INFORMATION TECHNIQUE

TI1919

Type(s) de distributeur :

Clapet de retenue du chauffe-eau de l'expresso

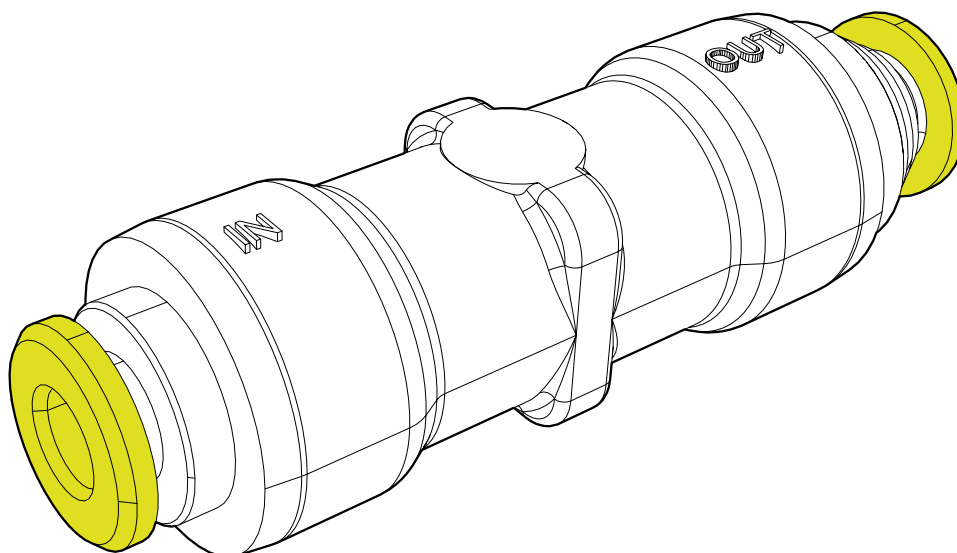
Notre fournisseur de clapets de retenue ne nous livrera à l'avenir que des joints dans un plastique de meilleure qualité. Le matériau d'étanchéité utilisé sera du EPDM et non plus du FKM.

Les nouveaux clapets de retenue seront reconnaissables aux bagues de desserrage jaunes.

Ces clapets de retenue munis de bagues de desserrage jaunes seront montés à partir du distributeur avec le n° de série 90489015 et de la date de production 24/2019.
